Mission régionale d'autorité environnementale

**Avis délibéré de la mission régionale
d'autorité environnementale
Hauts-de-France
sur le projet de création d'un parc photovoltaïque
sur la commune de Fontenoy (02)
Étude d'impact d'octobre 2024**

n°MRAe 2025-8851

Plan d'implantation, source page 10 du résumé non technique

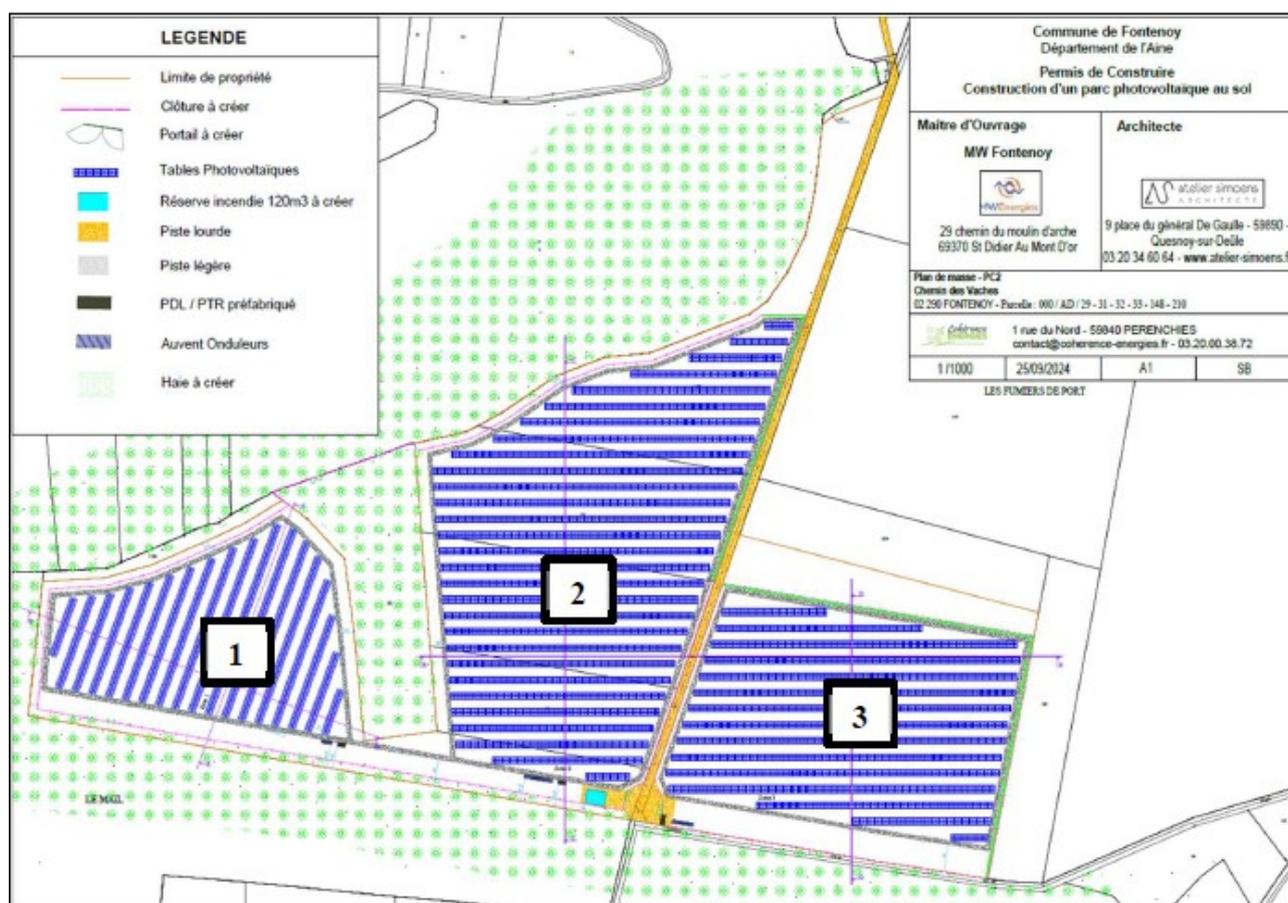
MW Fontenoy, filiale de MW Energies, projette la construction d'un parc photovoltaïque sur la commune de Fontenoy dans le département de l'Aisne. Celui-ci est découpé en trois zones séparées par une piste (entre les zones 2 et 3) et par des boisements (entre les zones 1 et 2), et fait l'objet d'une même étude d'impact. La surface totale clôturée est d'environ 10,8 hectares, pour une production d'une puissance totale de 8,04 MWc¹.

Le projet envisage de s'implanter pour une moitié de la surface, sur des cultures, et pour une autre moitié au sein de la ZNIEFF de type II, « Vallée du ru de Retz et de ses affluents », sur une pelouse calcicole située en lisière de boisement.

Le projet entraîne notamment la destruction d'une pelouse calcicole patrimoniale (4,96 hectares) et déterminante de la ZNIEFF.
